改善箇所説明図

基準不適合内容

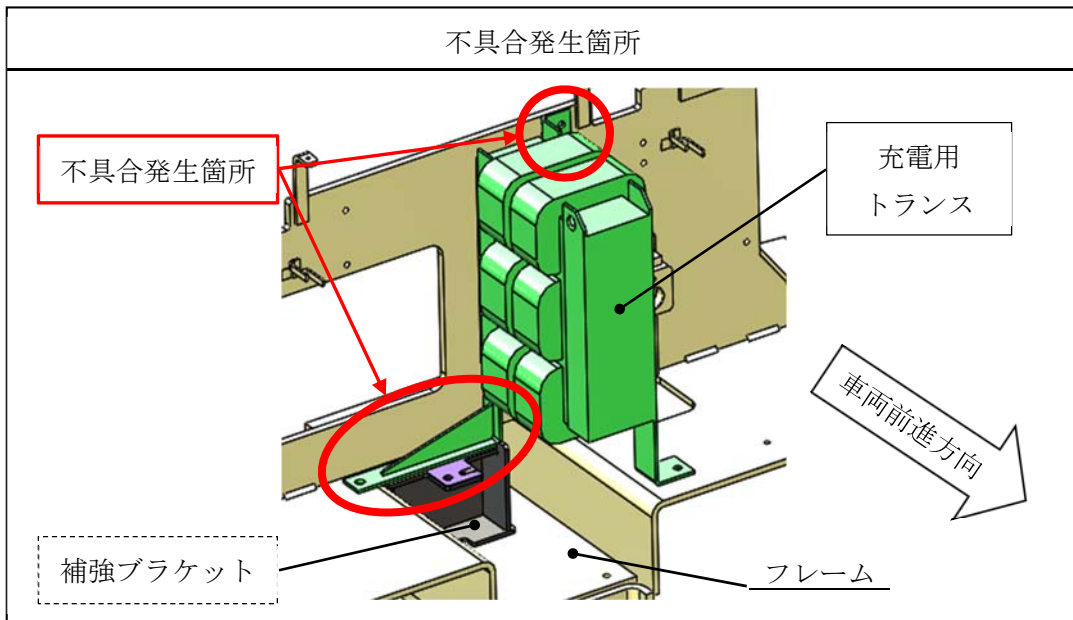
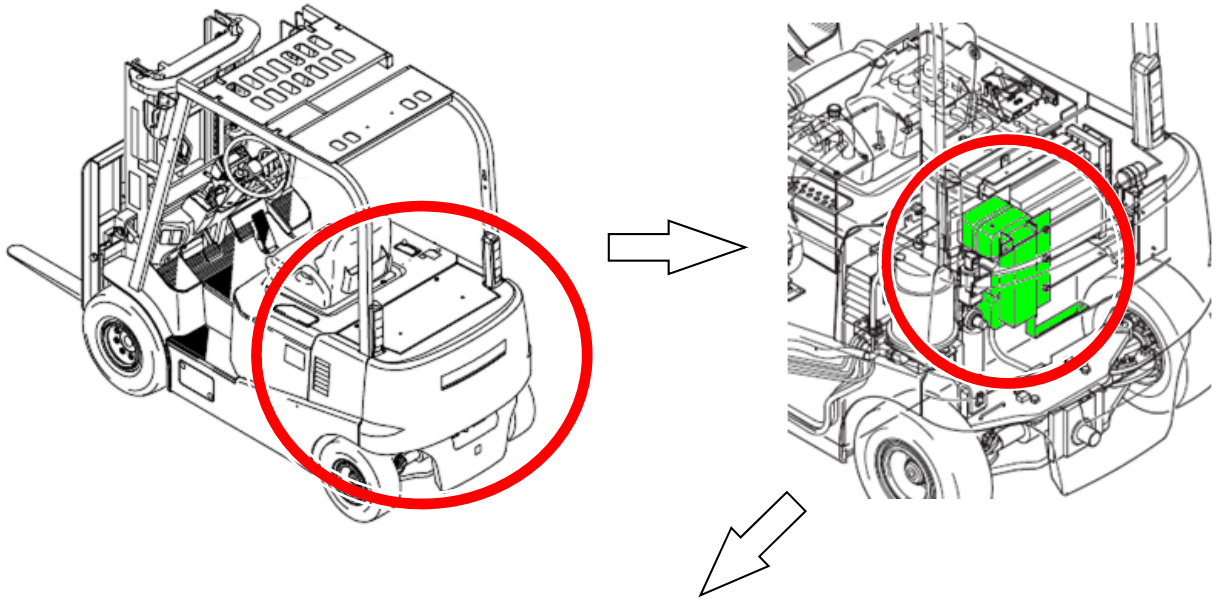
バッテリー式フォークリフトの充電用トランスにおいて、取付部材の強度が不足しているため路面からの振動により取付部材が変形又は折損することがある。そのため、そのまま使用を続けると、トランスが脱落し、最悪の場合、トランスとバッテリーケーブルの間で短絡が起り、車両火災に至るおそれがある。

全車両、補強ブラケットを追加し、取付ボルト及び取付ワッシャを対策品に交換する。なお、取付部材に変形又は折損が見られる場合は、トランスを新品に交換する。
